Petition gem. § 24 GO NRW an den Gemeinderat der Gemeinde Simmerath über Herrn Bürgermeister B. Goffart - Gemeinde Simmerath.

Gemeinde Simmerath
Bebauungsplan Nr. 221
"Kalferscheider Gasse"
Vorentwurf

Gemeinde Simmerath / Ortsteil Simmerath
Bebauungsplan Nr. 221 "Kalferscheider Gasse"
Verkehrsplanung/Straßenführung

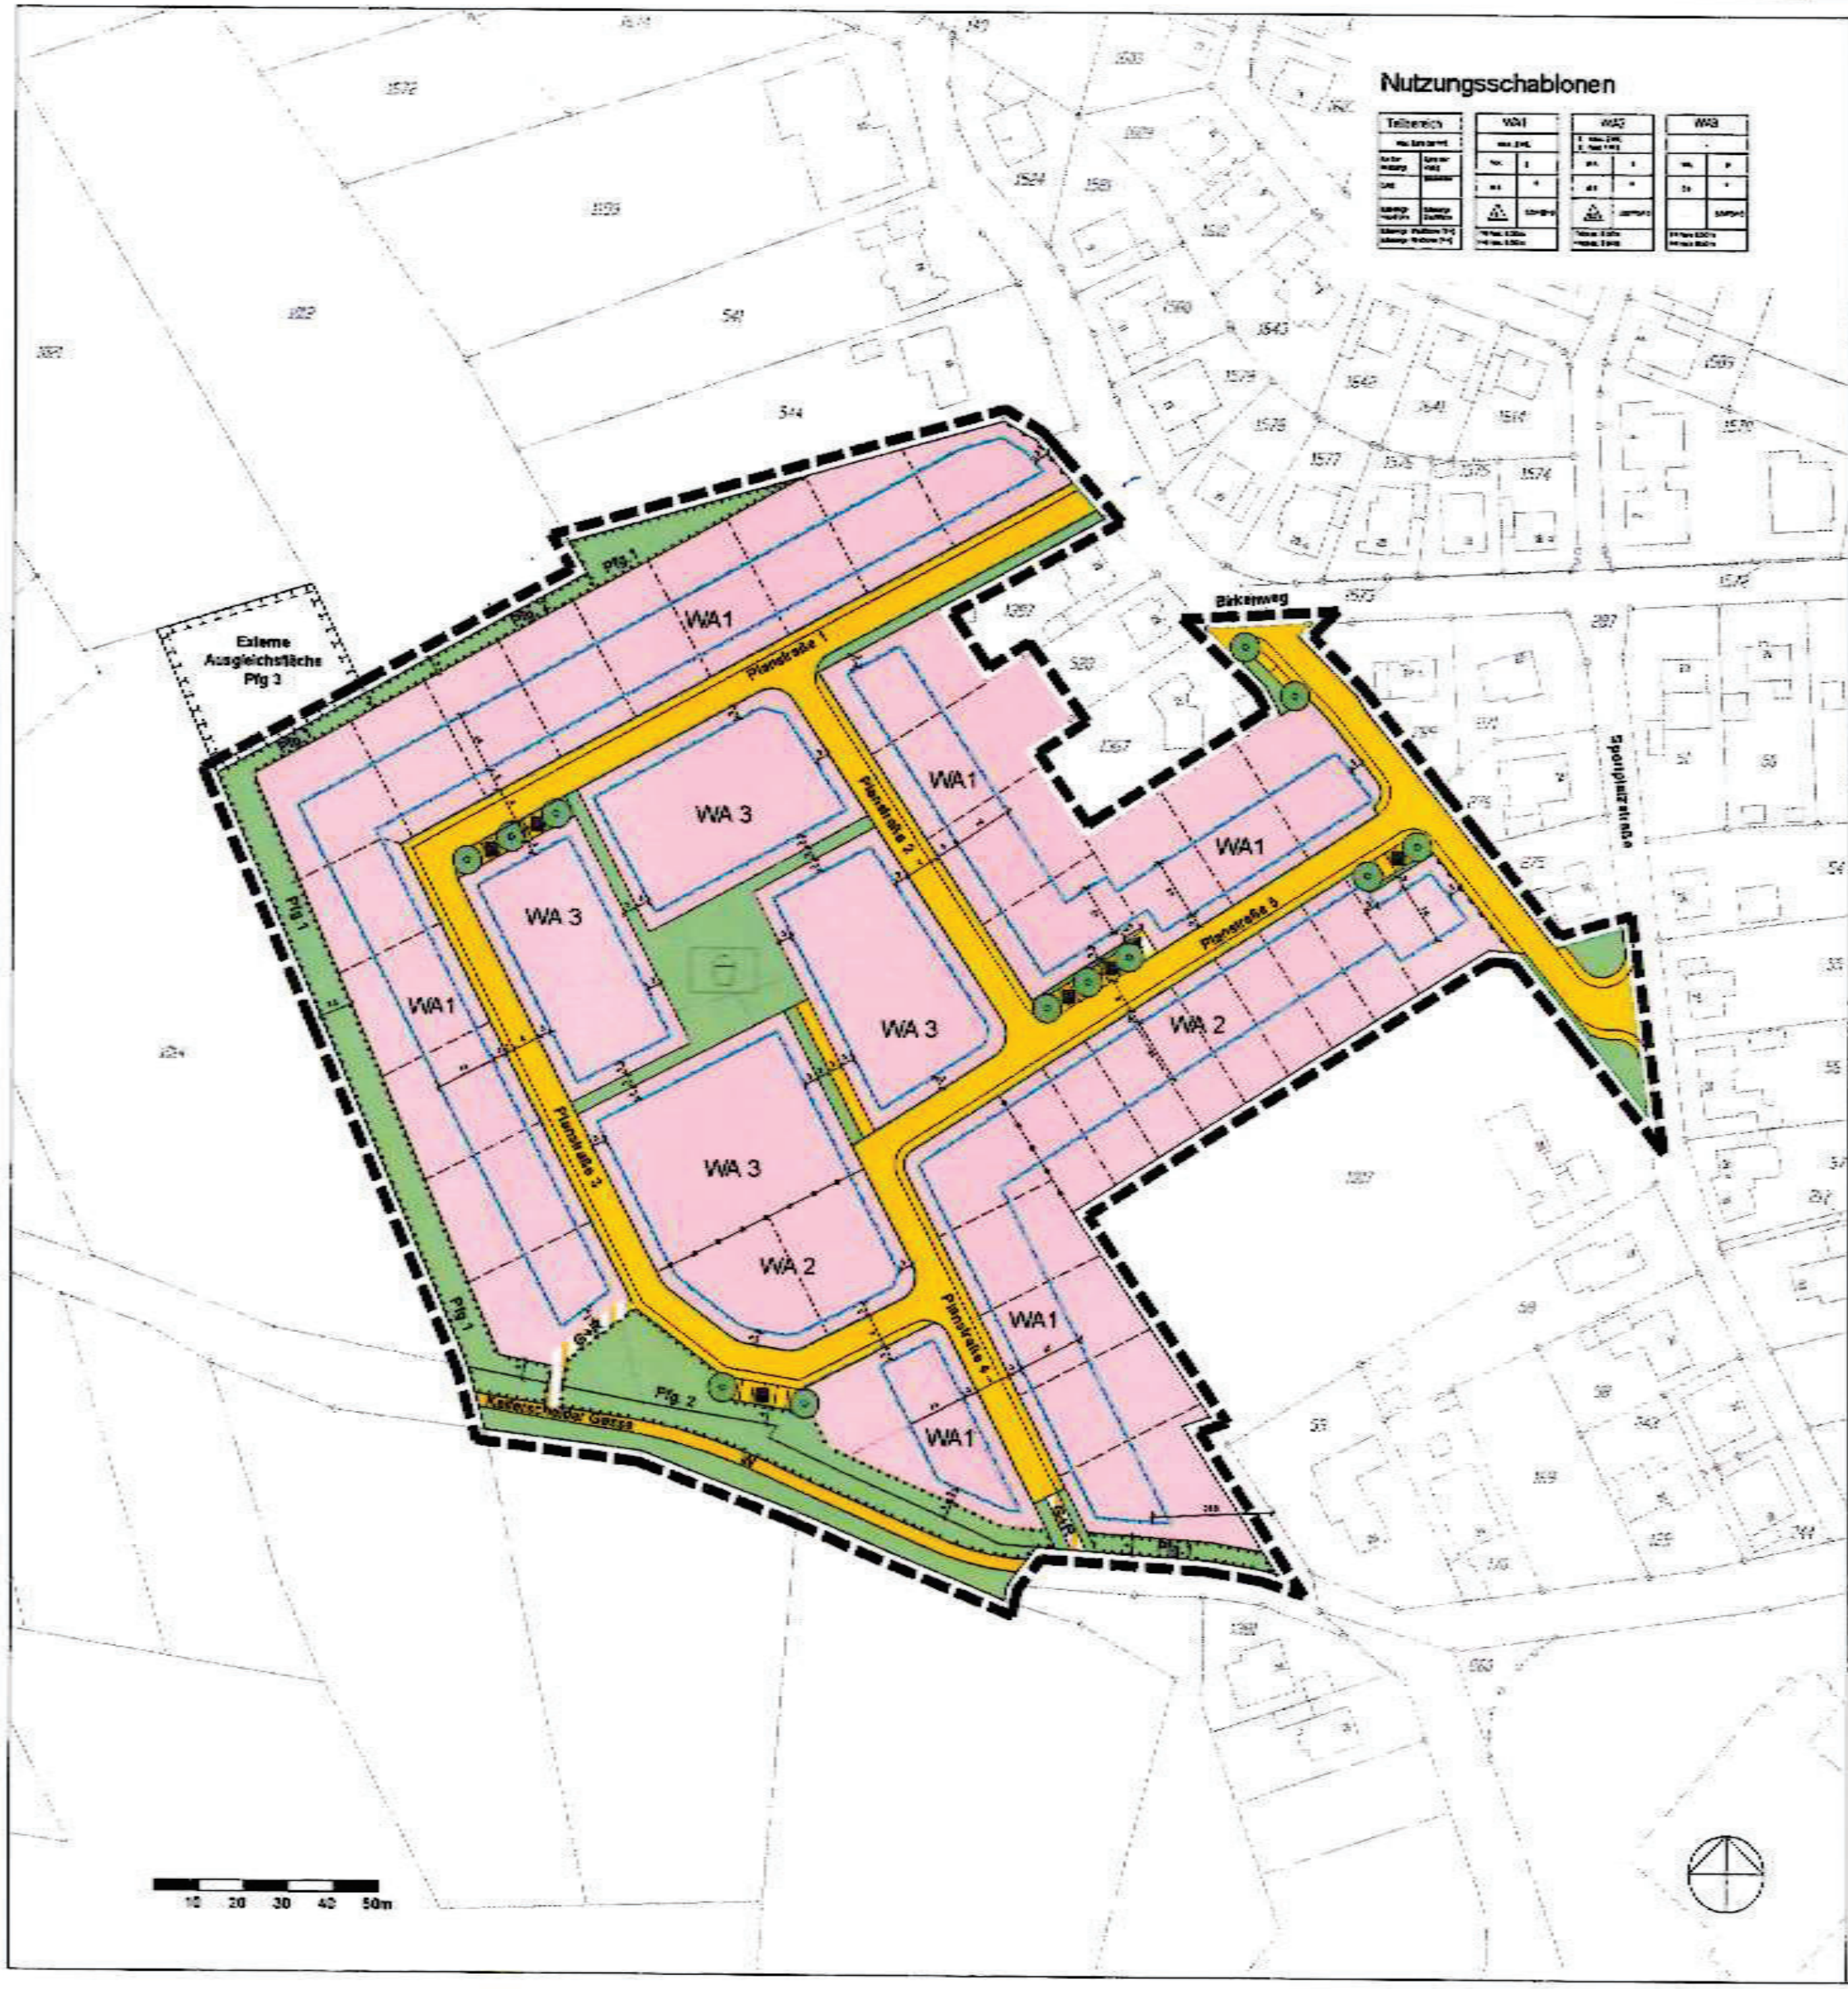
die Gemeinde Simmerath plant mit dem Bebauungsplan Nr. 221 ein weiteres Baugebiet im Bereich der Kalferscheider Gasse. Nach den derzeitigen vorliegenden Planungsunterlagen soll die Verkehrsanbindung, d.h.der zu- und abfließende Verkehr ausschließlich über den Birkenweg und die Sportplatzstraße erfolgen. Diese neue Straße soll in der jetzigen Lücke zwischen den Häusern Nr. 16 - 20 in den Birkenweg münden. Vor dem Haus Birkenweg 22a soll eine neue Straße dann diagonal rückwärtig an den 3 Häusern vorbeigeführt werden, und dann in Höhe der Hausnr. 29 in die Sportplatzstraße münden. Eine zweite Straße soll ebenso in den derzeitigen Grünstreifen münden.
Bei rund 45 entstehenden Bauplätzen, ist von einem zusätzlichen Verkehrsaufkommen von ca. 100 Fahrzeugen auszugehen. Wenn man die ständig weitere steigende Zahl der Fahrzeugen der Paketdienstleiter und sonstiger Lieferverkehr dazurechnet reden wir von ca. 110 Fahrzeugen täglich.

1. Primäre Anbindung des Neubaugebietes Kalferscheider Gasse über die Dohmenstraße

2. Ersatzlose Streichung der diagonalen Verkehrsanbindung aus dem Neubaugebiet in die derzeitige Grünfläche und von da aus in die Sportplatzstraße.

3. Die in den Planungsunterlagen vorgesehene Einmündung der zweiten Straße in den Birkenweg zwischen der Lücke der Hausnummern 16 – 20 sollte wenn möglich ebenfalls ersatzlos gestrichen werden. Sollten jedoch gesetzliche Vorschriften in Bezug auf die einzuhaltende Anzahl der Rettungswege für Feuerwehr- und Rettungsfahrzeuge entgegen stehen, fordern die Anwohner diese Straße aus Sicht des Neubaugebietes als Einbahnstraße auszuweisen, und somit nur eine Zufahrt aus dem Birkenweg zu ermöglichen.
